リサイクル燃料備蓄センター設工認
設 2 - 補 - 007 改訂 02
2022 年 7 月 25 日

リサイクル燃料備蓄センター
設計及び工事の計画の変更認可申請書
(補足説明資料)

使用済燃料の受入施設
(搬送設備及び受入設備) について

リサイクル燃料貯蔵株式会社

図1 停電時のブレーキ動作について

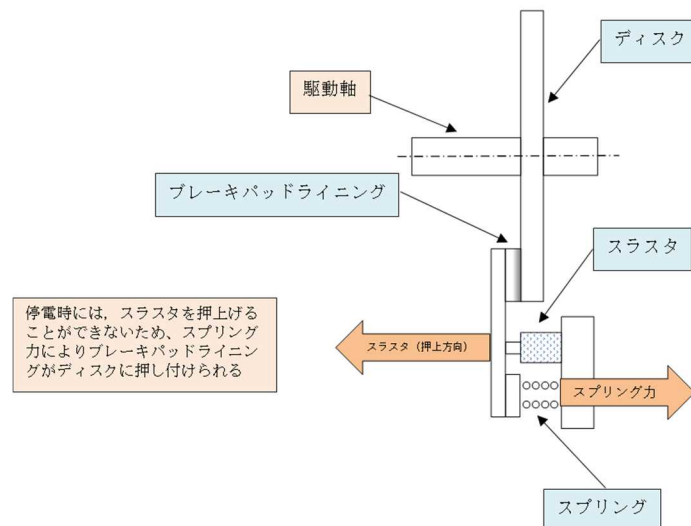
項目	コメント内容
搬送設備及び受入施設 (第15条)	停電時の保持機能の説明について、別添 2.2の説明では、天井クレーンについては「停電時にブレーキを設ける」と説明があるが、基準では「安全に保持」することを求めており、ブレーキが動作した際にキャスク自体を確実に保持できることを明確に説明すること(添付11-1P2の説明でも、保持するための具体的な機能が説明されていないので、具体的に機能を説明すること)。

受入れ区域天井クレーンのブレーキは、動力源である電気の供給を遮断することで機械的に動作するブレーキを設けていることから、停電時においても吊荷を安全に保持できる設計である。

クレーン巻上げ及び巻下げ時は、電気の供給によりスラストを押し上げ、ブレーキパッドライニングをディスクから離す構造となっている。電気の供給が遮断されると、スラストを押し上げる力がなくなり、スプリング力でブレーキパッドライニングをディスクに押し当てることにより吊荷を保持する。(図1参照)

スプリング力は、クレーンの最大取扱重量を考慮した設計であり、停電時においても吊荷を安全に保持できる設計である。

変更前：ハ．受入れ区域天井クレーンは、動力源である電気の供給が停止した場合に動作するブレーキを設ける。

変更後：ハ．受入れ区域天井クレーンは、動力源である電気の供給が停止した場合にスプリング力で機械的に動作するブレーキを設ける。また、ブレーキのスプリング力は、最大取扱重量を考慮することで、金属キャスクを安全に保持できる設計とする。

図1-1 ワイヤ取付状況図

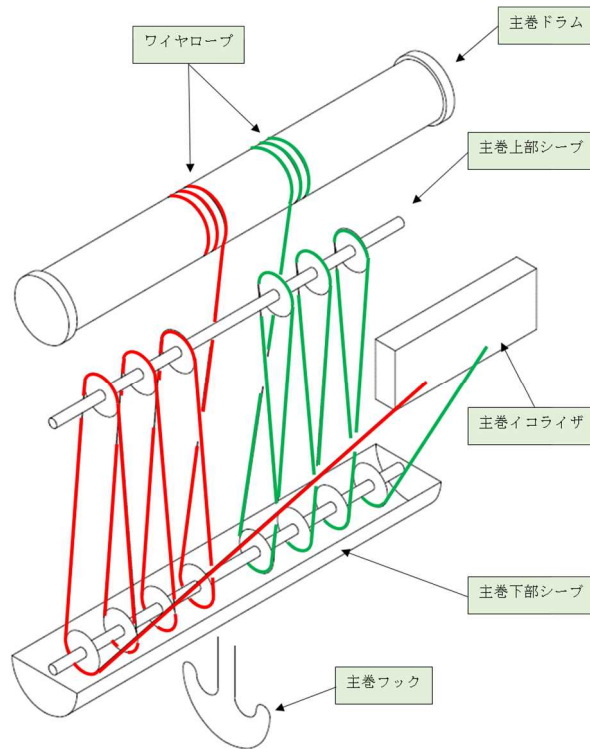
項目	コメント内容
搬送設備及び受入施設 (第15条)	別添 2.2 及び添付 11 P2 にあるブレーキ等の「故障を考慮して二重化」について、具体的構造について、どう二重化しているのか説明すること。

1. ワイヤロープの二重化について

主巻ドラム及び主巻イコライザへ固定されたワイヤロープを二重化し、ワイヤロープ切断による金属キャスクの落下を防止している。(図1-1)

第 3 - 1 図 主巻荷重 90t 以上での巻上げ高さ 4 m 以下制限の範囲

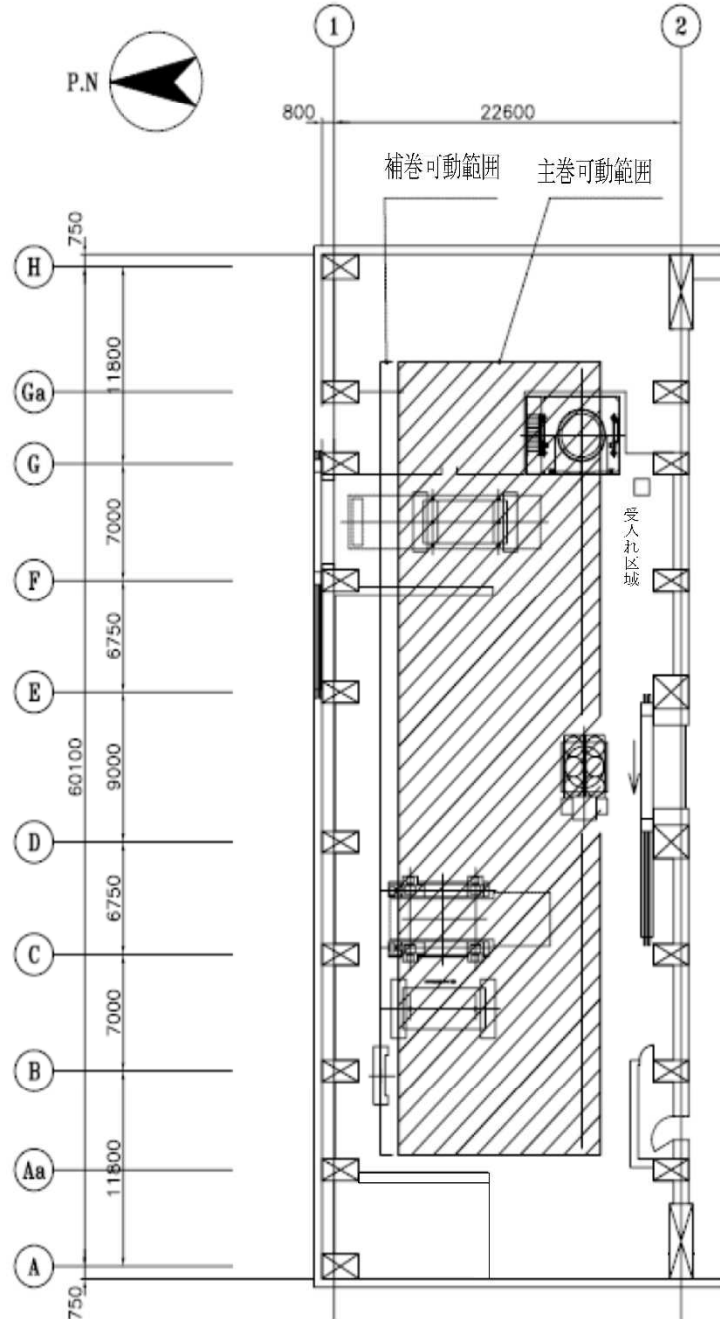
項目	コメント内容
搬送設備及び受入施設 (第15条)	キャスクの落下防止装置のうち別添 2.2 や添付 11-1 P3 で設けるとしているクレーンのインターロックについて、添付 11-1 P6 にインターロック条件の説明があるが、この条件の設定根拠が添付の記載だけだと分からないので説明すること(基本設計方針にある「金属キャスクを吊った状態で仮置き中の金属キャスクを通過できない」ことを条件でどう達成するつもりなのか、具体的に説明すること)。

なお、インターロック条件 は可動範囲を制限するものではなく、巻上げ高さを制限していることが明確になるよう、別紙1のとおり設工認申請書を変更する。

主巻可動範囲全域において、主巻が 90t 以上の荷重を検知した場合、金属キャスク下面～建屋床面の巻上げ高さを 4 m 以下に制限する。第 3 - 1 図の“主巻可動範囲”と記した斜線部の範囲。

水平吊具及び垂直吊具の概略図

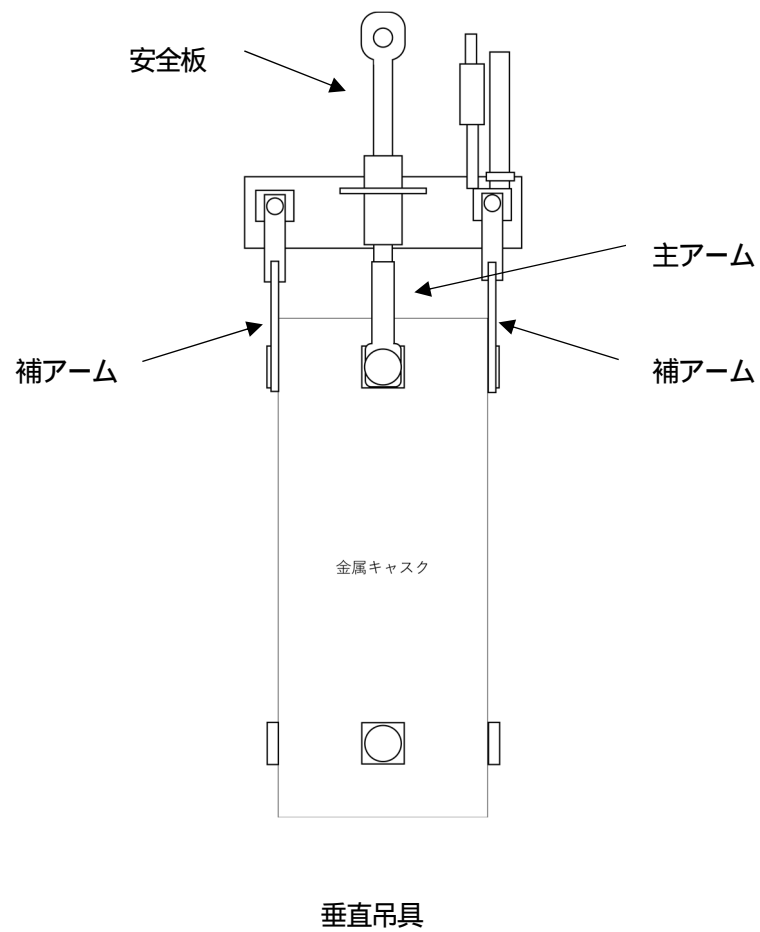
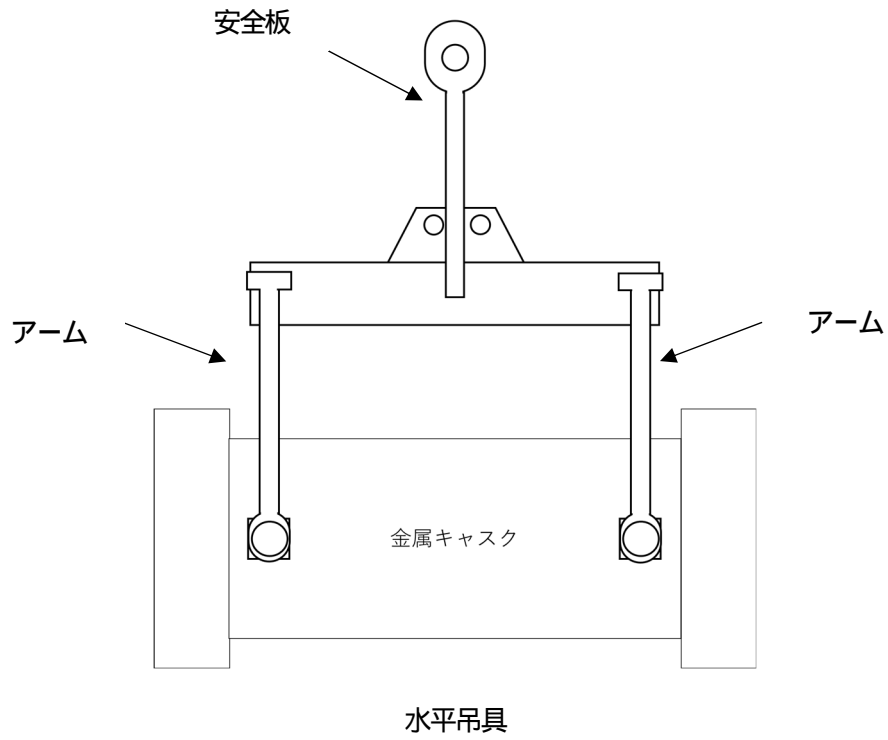
項目	コメント内容
安全機能を有する施設 (第13条)	<p>添付 11-1P2(PDF2467), コメント回答 No.1206-01 ~ P178~179</p> <ul style="list-style-type: none"> ・受入れ区域天井クレーンの吊り具について、事業変更許可の添付書類には記載があるが、設工認申請書には記載がない。 ・コメント回答 No.1206-01 において、「運用（保安規定）で対応」と整理しているが、吊り具を対象としないと判断した理由を説明すること。 <p>(再コメント)</p> <ul style="list-style-type: none"> ・伊方発電所の乾式貯蔵施設の許認可資料を参考に、天井クレーンの吊り具についての記載がないことから設工認申請書の対象外として運用（保安規定）で対応することとしている、との回答があったが、RFSの事業許可における、天井クレーンによる取扱い時の金属キャスクの落下及びたて起こし時の転倒防止の対策のひとつである吊り具の設計（金属キャスクの総重量を十分に上回る重量に耐える強度、圧縮空気喪失時に金属キャスクが外れないフェイル・セーフ設計等）が設工認申請書で確認できないので、記載方法を検討すること。

「金属キャスクの総重量を十分に上回る重量に耐える強度」については、添付11-1 2.1 受入れ区域天井クレーンに記載している。

つり具の設計を明確にするため、「添付11-1 受入れ区域天井クレーンの金属キャスクの取扱いに関する説明書」を別紙1のとおり変更する。

変更前	変更後
<p>略</p> <p>2.5 検査架台 検査架台は、金属カスクの受入れ検査、三次蓋の取外し、計測器の取付け等を行うための作業員の足場である。したがって、検査架台は、受入設備ではあるが、金属カスクを直接取扱う設備ではない。</p>	<p>略</p> <p>2.5 検査架台 (変更なし)</p> <p>2.6 つり具 (1) つり具は、圧縮空気が喪失した場合、金属カスクが外れないフェイル・セーフ設計とする。 (2) つり具の取付不良を考慮して、金属カスクを4点つりとする(水平吊具はアーム1本の保持不良があった場合でも落下せず、垂直吊具は主アーム2本及び補アーム2本で二重化しており、主アームの保持不良があった場合でも補アームにより落下しない)。 (3) つり具の取付不良を考慮して、受入れ区域天井クレーンフックによるつり具保持の他に安全板によりつり具を保持する設計とする。</p>

申請書 添付 19-3-2-1 (P2846) より抜粋

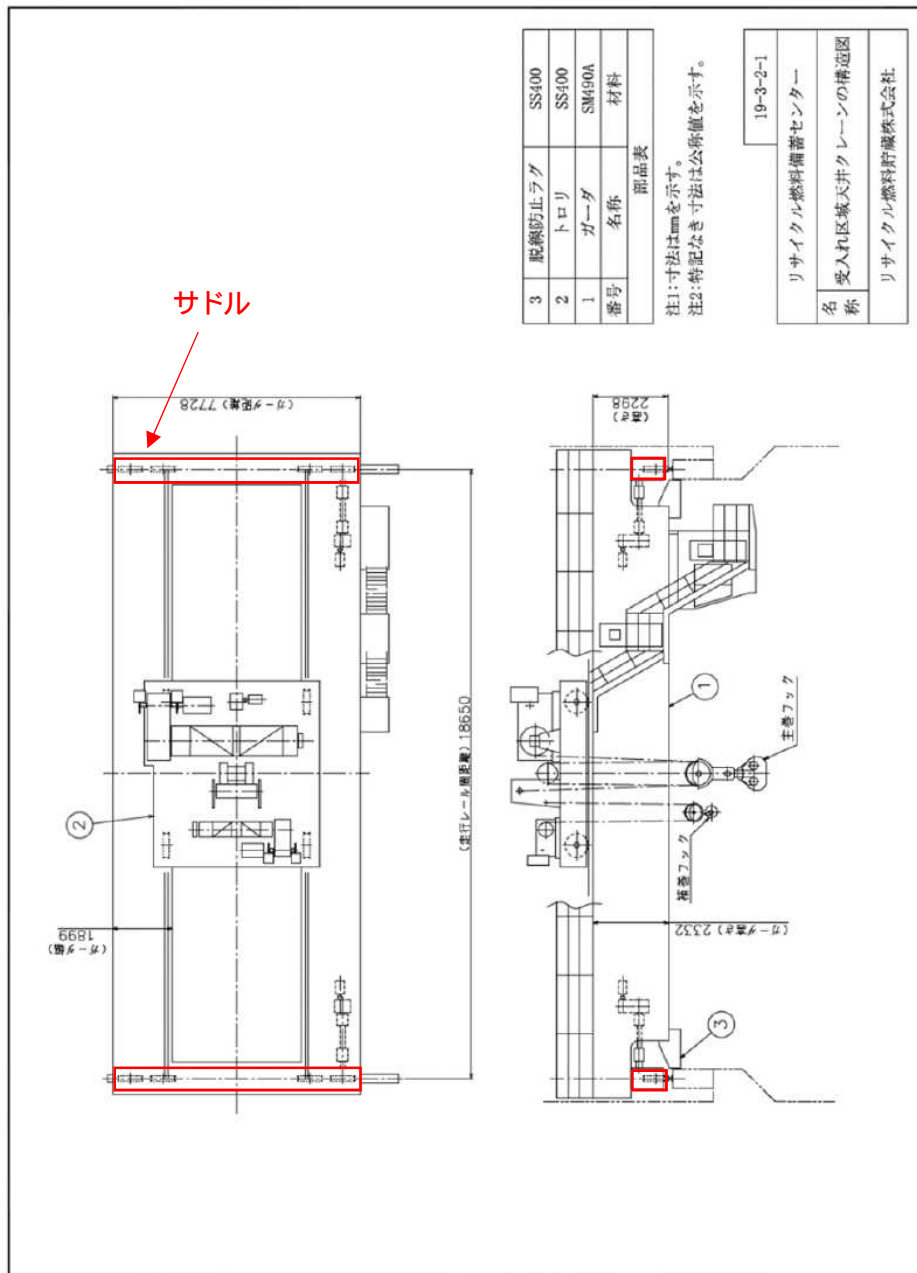
項目	コメント内容
搬送設備及び受入施設 (第15条)	受入れ区域天井クレーンの構成部品にサドルは含まれているのか説明すること。 (含まれている場合はP2846の図で位置を示すこと)

受入れ区域天井クレーンの構成部品にサドルは含まれている。
なお、今回申請の構造図は既認可(平成22年)と同じ図を用いている。

第3-1図 搬送台車概要図
(「添付5-6-1 搬送台車の耐震性に関する計算書」抜粋)

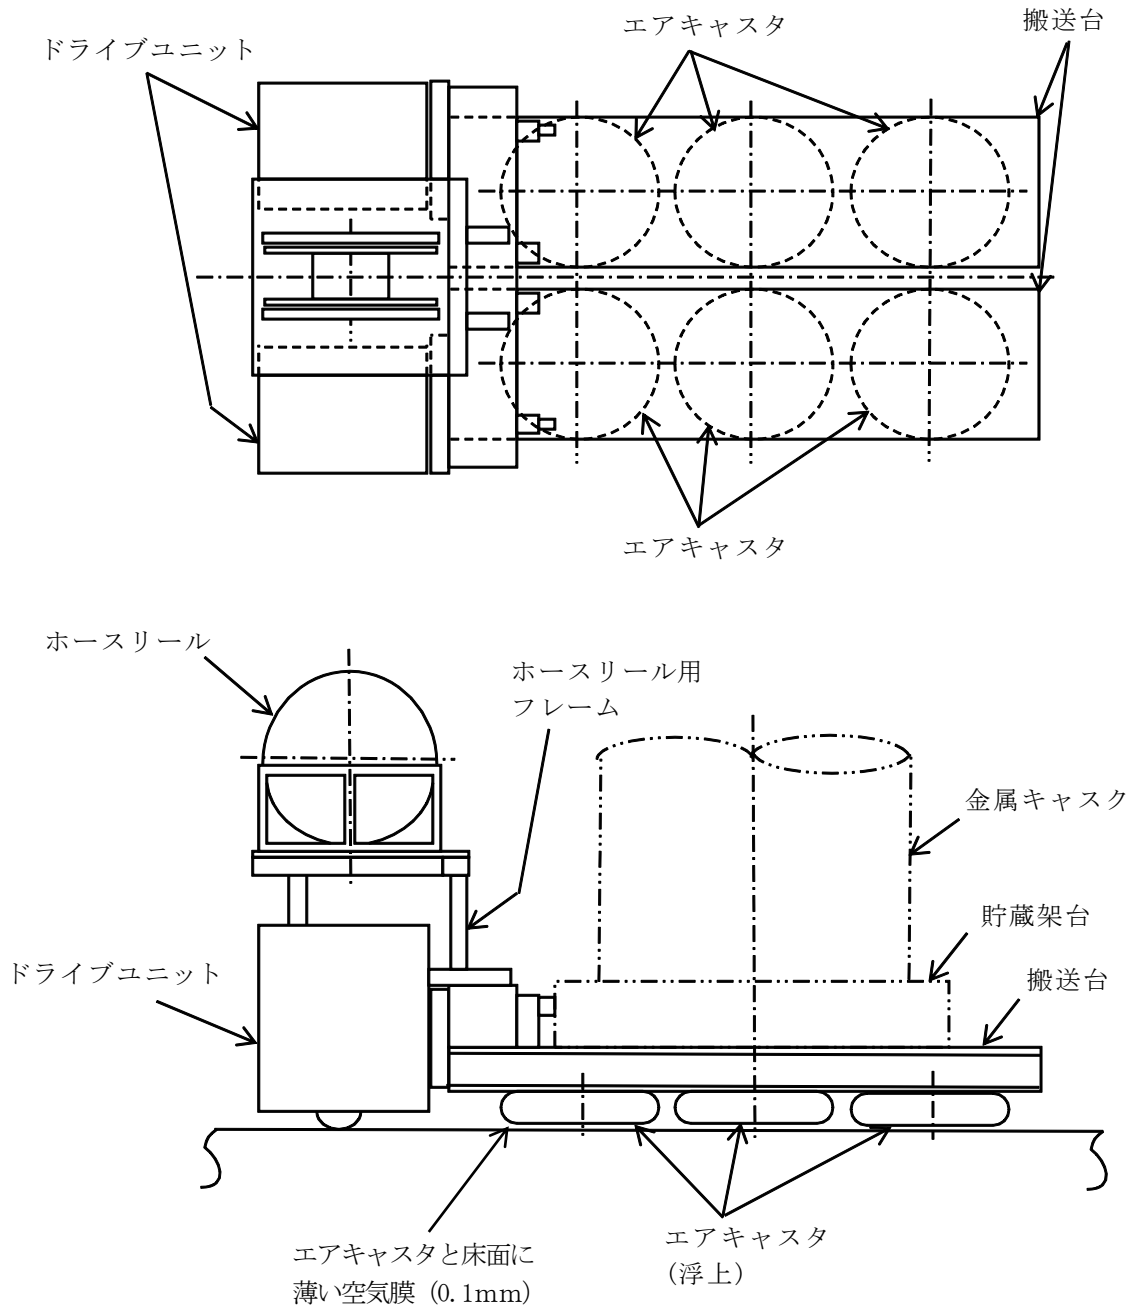
項目	コメント内容
受入施設 (第15条)	別添 I 2. 2-2 (PDF53) 等に記載のある「搬送台車のドライブユニット」について、電源喪失時や空気圧縮機の停止における動作を説明すること。

ドライブユニットは搬送台車の移動を目的とし走行を制御する装置であり、ドライブユニットには駆動輪がありその駆動輪は駆動用のエアモータで駆動する。ドライブユニットの駆動力は2台で3.1tあり、金属キャスクの自重(約133t:金属キャスク(三次蓋なし)+貯蔵架台)と比べると小さいことからドライブユニットの駆動力のみでは金属キャスクを移送することはできない。

搬送台車による金属キャスクの移送の際は、搬送台車のエアキャスタから排出された空気によって、エアキャスタと床面との間に薄い空気膜(0.1mm)が形成されることにより、床面との摩擦力が低減されることからドライブユニットの駆動力で金属キャスクを移送することができる。

なお、搬送台車及びドライブユニットの制御に使用する電源は、搬送台車に装備された蓄電池より供給される。搬送台車の概要図について別紙に示す。
